**AVIS RELATIF À LA PROTECTION
CONTRE LES EVENTUELS EFFETS NOCIFS ET NUISANCES
PROVOQUÉS PAR LES RAYONNEMENTS NON IONISANTS
GÉNÉRÉS PAR DES ANTENNES ÉMETTRICES STATIONNAIRES**

Commune : LIEGE - Exploitant : ORANGE

Référence exploitant : 201L1_2/30106L1_1/40106L1_1/50106L1_1

Rapport n° 4438 / 2023

Figure 1 : Vue en plan des lieux de séjour et des points de contrôle

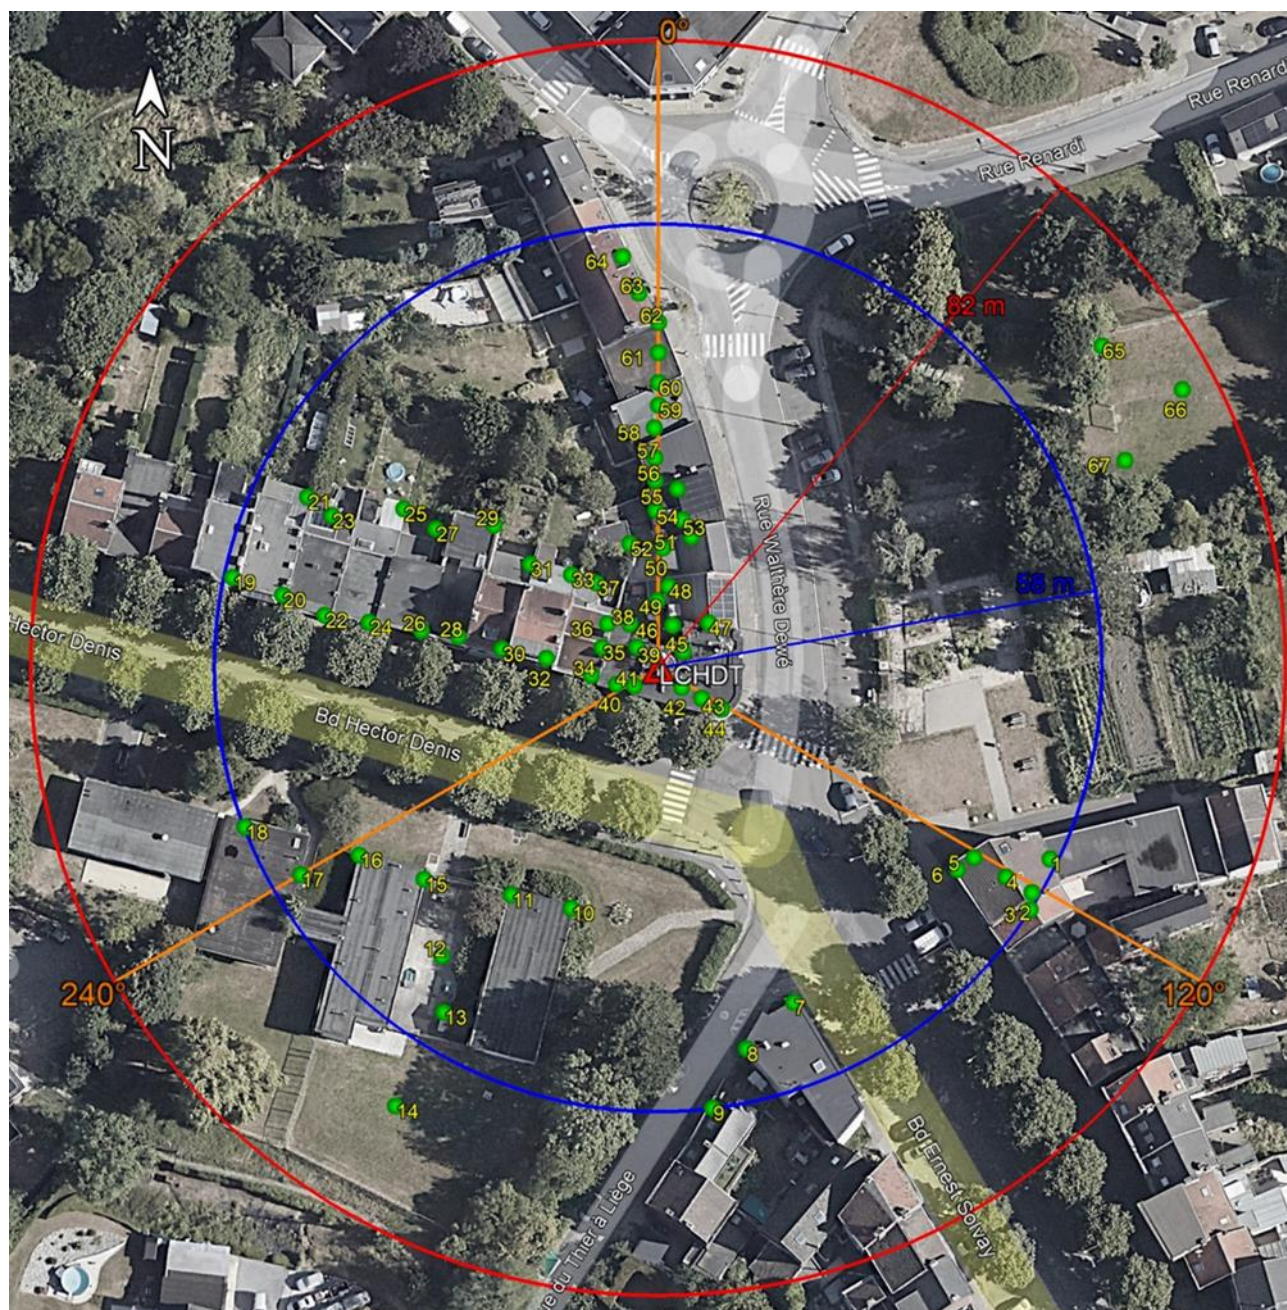
Les fréquences d'émission, la puissance rayonnée par chacune des antennes et leur gain permettent de déterminer le rayon de la zone à analyser. Tout dépassement de la limite par installation est exclu en dehors de cette zone. Le tableau 2 reprend les 35 LS² pour lesquels l'indice d'exposition est le plus élevé. Les différentes colonnes indiquent :

- le numéro du point de contrôle repris sur un des plans de la figure 1;
- le numéro du LS dans lequel se trouve le point de contrôle de la 1^{ère} colonne ;
- l'atténuation d'obstacle prise en compte pour le calcul de l'indice d'exposition dans le LS ;
- le résultat du calcul de l'indice d'exposition.

N° point de contrôle	LS	Atténuation (dB)	Indice d'exposition relatif à la limite par installation IE_i
6	LS4	3,0	0,949
62	LS62	3,0	0,945
30	LS30	3,0	0,940
63	LS63	3,0	0,928
5	LS4	3,0	0,924
64	LS64	3,0	0,819
4	LS4	3,0	0,760
31	LS31	3,0	0,683
3	LS2	3,0	0,639
2	LS2	3,0	0,614
1	LS1	3,0	0,510
48	LS46	3,0	0,462
32	LS32	3,0	0,411
7	LS7	3,0	0,369
46	LS46	3,0	0,269
67	LS67	0,0	0,257
65	LS65	0,0	0,250
8	LS7	3,0	0,218
33	LS33	3,0	0,197
66	LS66	0,0	0,196
36	LS36	3,0	0,183
19	LS19	3,0	0,165
51	LS50	3,0	0,152
47	LS46	3,0	0,140
34	LS34	3,0	0,138
9	LS9	3,0	0,127
37	LS37	3,0	0,126
53	LS53	3,0	0,109
55	LS53	3,0	0,098
56	LS56	3,0	0,097
61	LS60	3,0	0,095
35	LS35	3,0	0,090
21	LS21	3,0	0,085
23	LS23	3,0	0,077
57	LS56	3,0	0,077

En ce qui concerne les antennes de l'installation mentionnées dans le tableau 1, la distance maximale à laquelle la limite pourrait être atteinte, à l'extérieur, est égale à 73,9 m. S'il n'y a pas de LS à une distance inférieure, les antennes respectent forcément la limite d'immission.

Dans le cas des LS situés à l'intérieur des bâtiments, une atténuation d'obstacle est prise en compte et il en résulte que la distance maximale à laquelle la limite pourrait être atteinte se réduit à 52,3 m.

Les résultats de l'évaluation décrite au paragraphe 4 indiquent que les antennes émettrices stationnaires de l'installation faisant l'objet du présent avis ne produisent pas, dans un lieu de séjour, un rayonnement électromagnétique maximum supérieur aux limites fixées à l'article 4 du décret.

En conclusion, les antennes émettrices stationnaires faisant partie de l'installation référencée dans le paragraphe 2 et dont les caractéristiques techniques sont résumées dans le tableau 1 **respectent les limites d'immission** fixées à l'article 4 du décret du 8 décembre 2022 (M.B. du 16.12.2022) modifiant le décret du 3 avril 2009 relatif à la protection contre les éventuels effets nocifs et nuisances provoqués par les rayonnements non ionisants générés par des antennes émettrices stationnaires.

Figure 2 : Vue en plan des installations d'antennes dans un rayon de 300 mètres autour de l'installation faisant l'objet de la demande d'avis

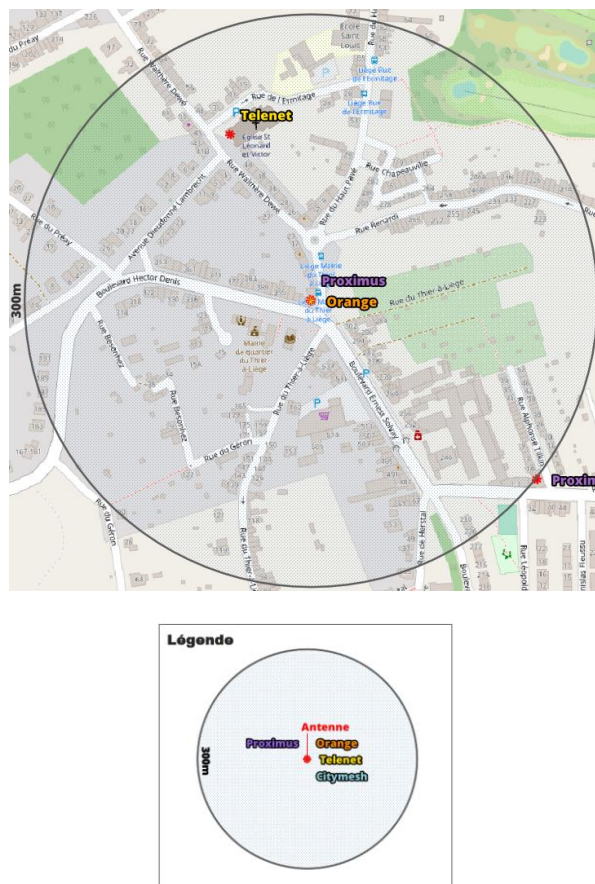
Le plan en projection verticale de la figure 2 indique la localisation des antennes actives éventuelles visées par le décret et situées dans un rayon de 300 mètres autour de l'installation référencée dans le paragraphe 2. Les données de localisation de ces antennes et les avis correspondant sont accessibles via le cadastre en ligne des antennes émettrices stationnaires⁶.

Compte tenu du nombre d'installations localisées dans la figure 2, il apparaît que l'intensité du rayonnement électromagnétique généré, dans les lieux de séjour situés à proximité de l'installation référencée dans le paragraphe 2, par l'ensemble des antennes émettrices stationnaires de l'ensemble des exploitants du même site d'antennes émettrices stationnaires respecte la limite fixée à l'article 4, § 2 du décret.
